RESPUESTA A LAS OBSERVACIONES PRESENTADAS AL PROYECTO DE TÉRMINOS DE REFERENCIA DE LA CONVOCATORIA PÚBLICA No. 10 DE 2019, CUYO OBJETO ES ADQUISICIÓN DE DOTACIÓN TECNOLOGÍA BIOMEDICA UNIDAD MATERNO INFANTIL-E.S.E. HOSPITAL SAN RAFAEL DE TUNJA

El comité de contratación de la **ESE HOSPITAL SAN RAFAEL DE TUNJA**, estando dentro de los términos señalados en el cronograma de actividades de la convocatoria No 10 de 2019, se permite dar respuestas a las observaciones de la siguiente manera:

24.4.- Banco genupectural altura ajustable

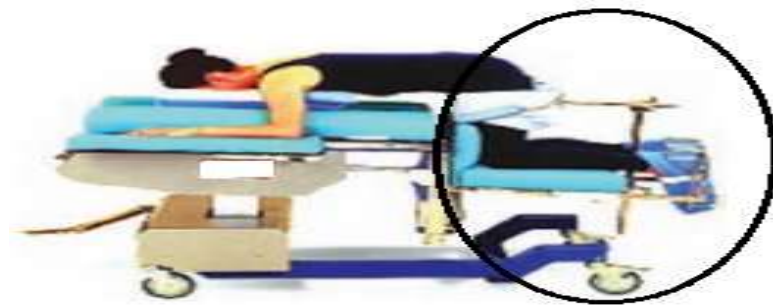
Teniendo en cuenta la diversidad y aplicabilidad de accesorios en las mesas de cirugía, solicitamos se de claridad acerca de este accesorio, solicitando nos aclaren visualmente a través de una imagen que nos permita conocer el tipo de accesorio requerido.

Respuesta: Se aclara que es uno de los accesorios mínimos requeridos.
